Responsnota Mgr. Verhagenstraat ongenummerd

Notitie met betrekking tot de ingebrachte zienswijze tegen het ontwerpbestemmingsplan.

Bezonningstudie
De Oliekmolen, Beek en Donk
04-12-2020

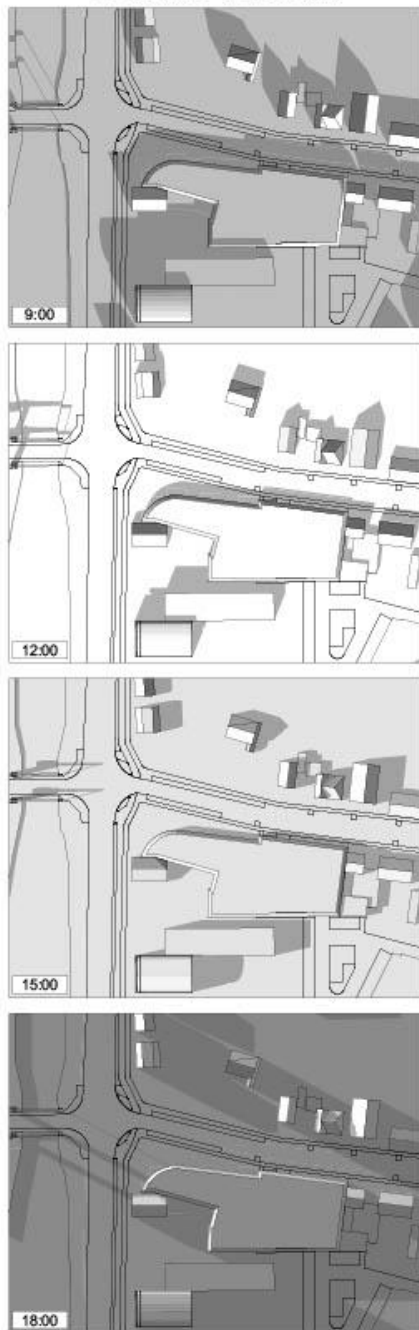
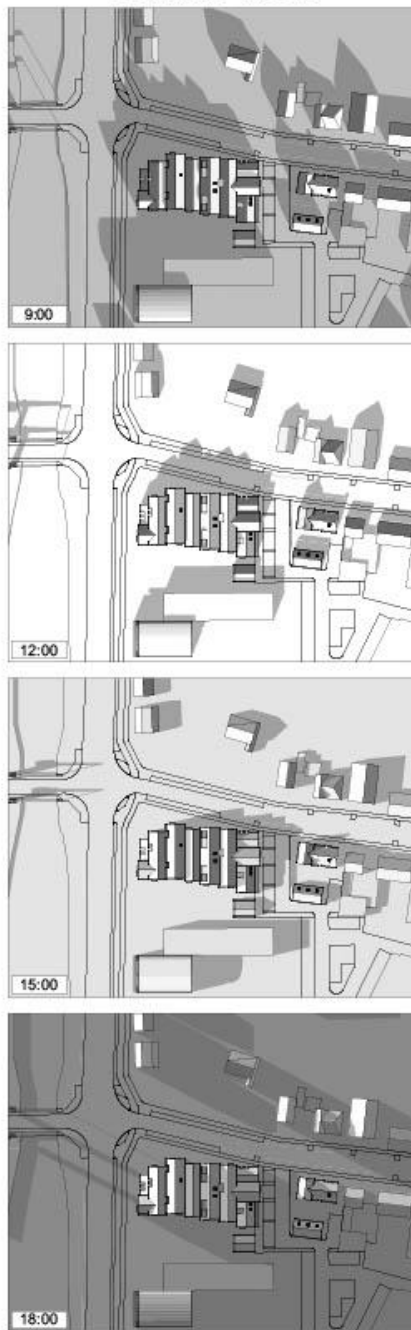
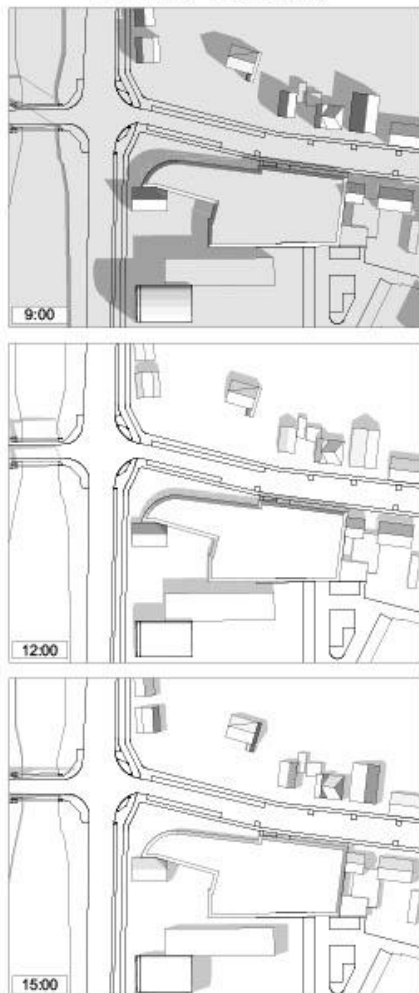
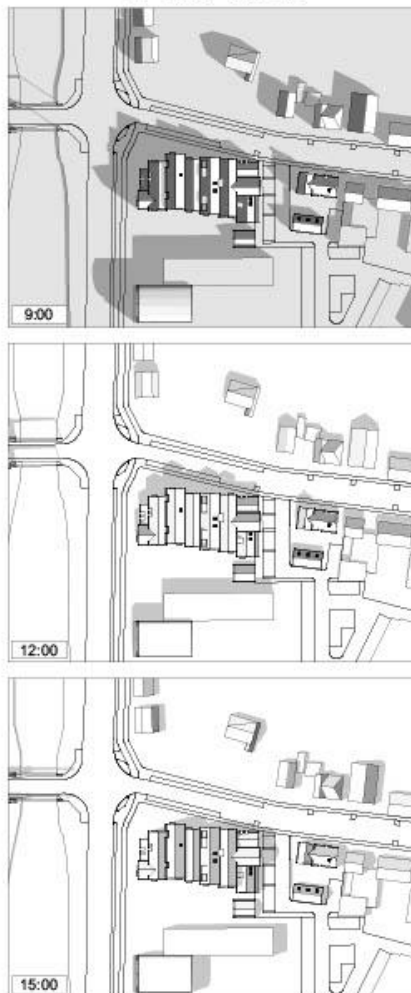
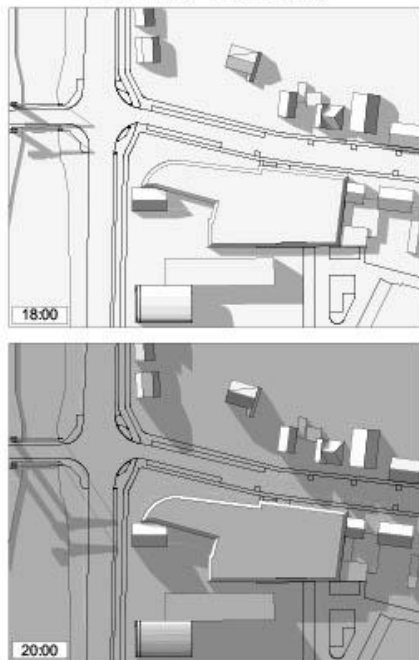
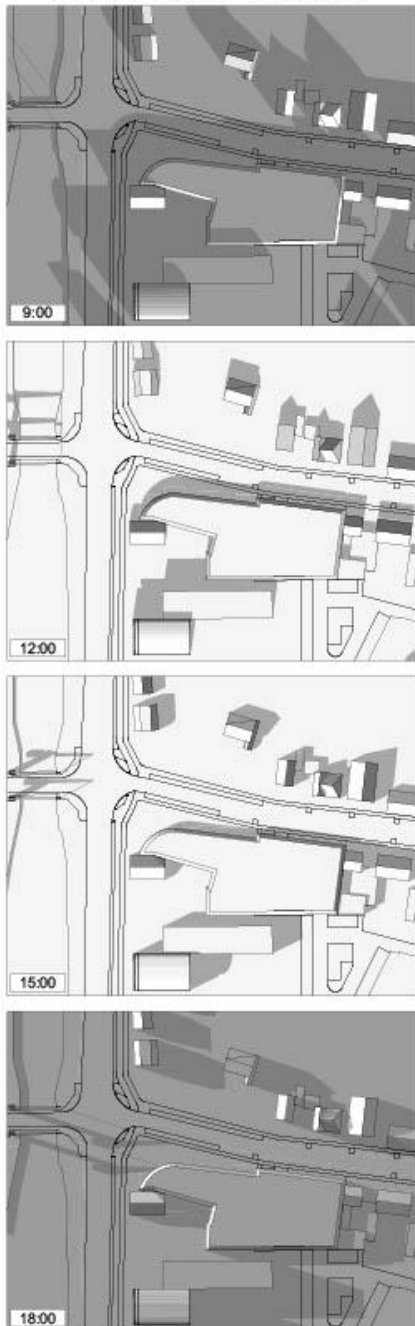
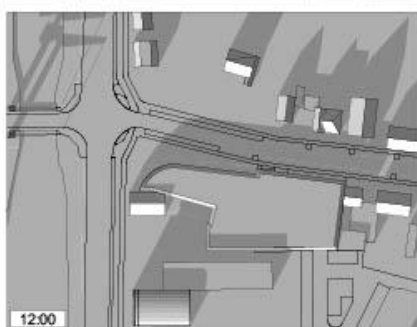
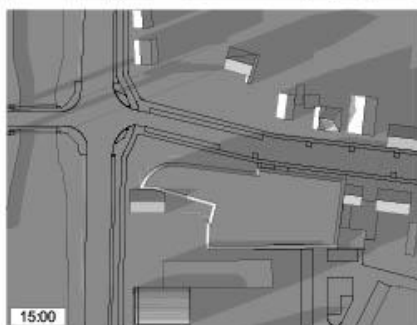
- g) Door de gebouwhoogte is het volgens reclamanten mogelijk dat zonreflecties ontstaan die hinder voor omwonenden kunnen opleveren. Tevens beperkt het gebouw de inval van zonlicht. Reclamanten vinden het ongewenst dat het licht dat nu in hun tuinen valt door het gebouw wordt opgeheven. Reclamanten verzoeken dat het effect van het gebouw op zonreflecties en zonafscherming wordt onderzocht.

Bovenstaande volume is het gehele bouwvlak uit het bestemmingsplan met een goothoogte van 4,5 meter en bouwhoogte van 6 meter (hellingshoek is 45 graden).
